玄海原子力発電所第3号機 原子炉冷却系統施設の改造の工事
(抽出オリフィス廻り弁・配管取替工事)
設計及び工事計画変更認可申請の概要について

2022年12月23日
九州電力株式会社

2. 抽出オリフィス廻り弁・配管取替工事の概要（2 / 2）

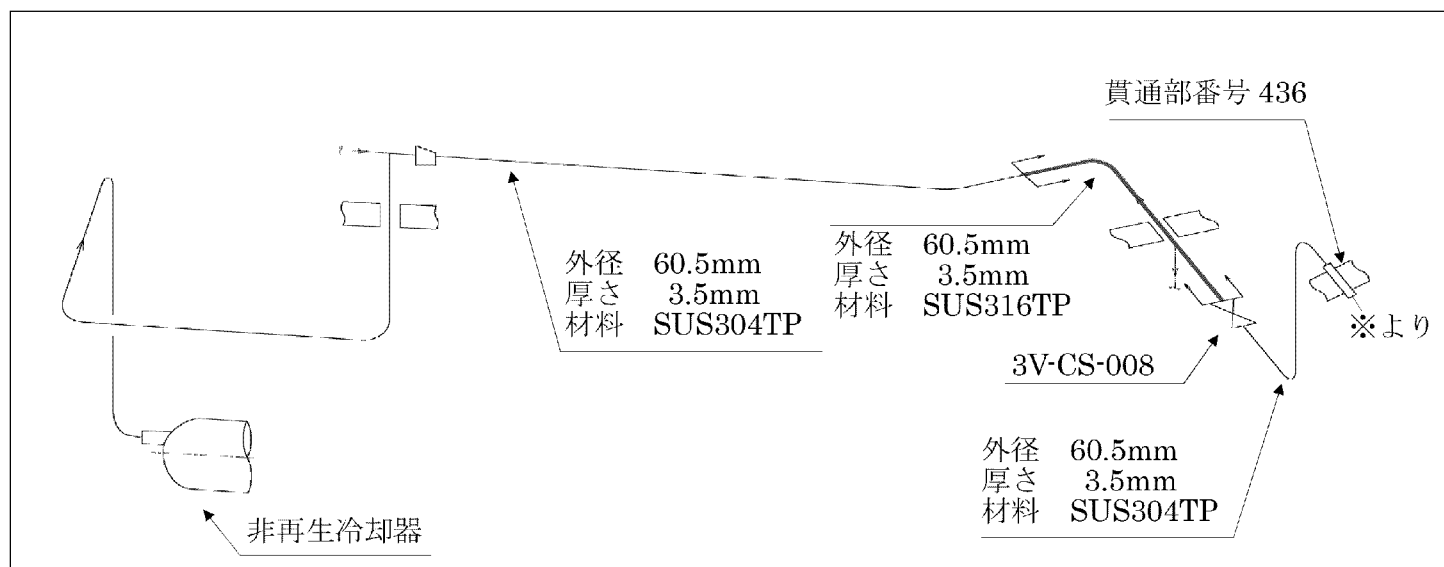
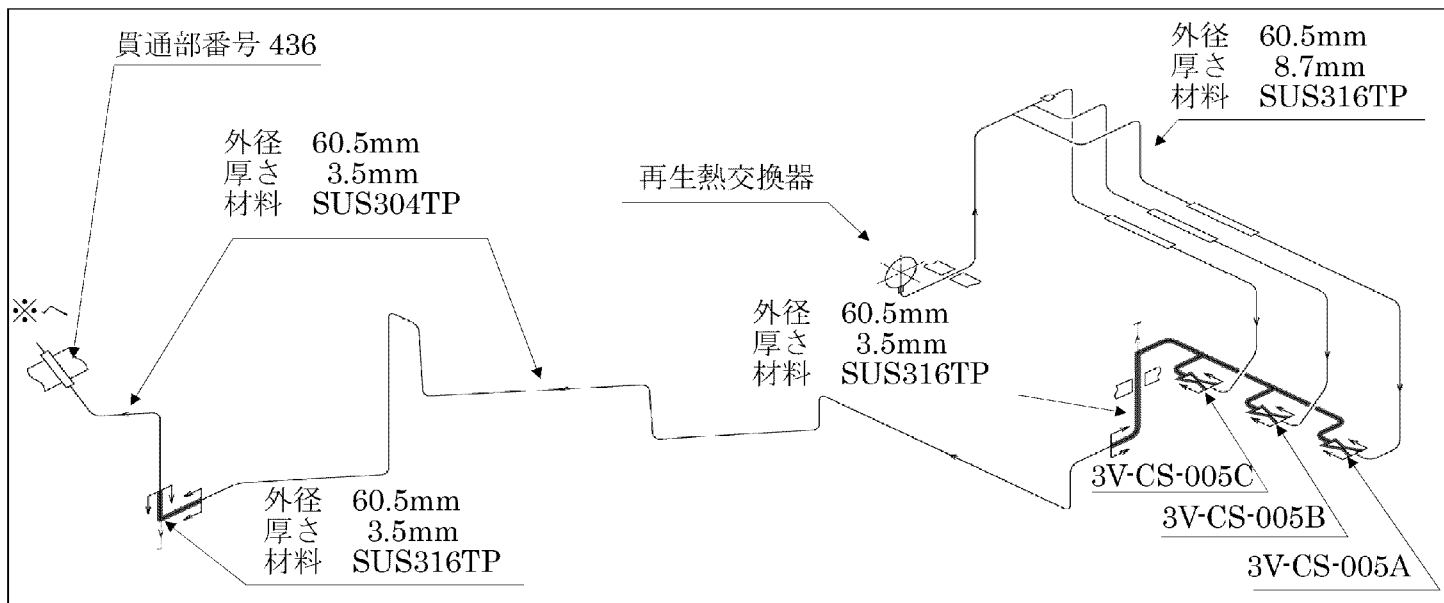
抽出ラインのうち抽出オリフィス廻りに使用している差込み溶接式管継手については、突合せ溶接式管継手のものと比較すると応力集中を受けやすい形状となっているため、溶接継手構造の改善による信頼性向上の目的から、以下の工事を実施する。

①	配管及び弁の溶接箇所を差込み溶接式管継手から突合せ溶接式管継手に変更する。
②	配管分岐点のうち、差込み溶接を使っている箇所を、突合せ溶接へ変更するためにT継手を追設する。
③	①、②に併せて、配管の材料をSUS304系から炭素含有量を制限（ $C \leq 0.05\%$ ）したSUS316系に変更することにより耐応力腐食割れ性の向上を図る。
④	①に併せて、化学体積制御設備の止め弁（3V-CS-005A,B,C）について、弁箱を変更した弁へ取替えを行う。

(6) 主要弁 ・弁 3V-CS-005A,B,C

(7) 主配管 ・弁 3V-CS-008 ～ 非再生冷却器

・弁 3V-CS-005A,B,C ～ 格納容器貫通部（貫通部番号436）
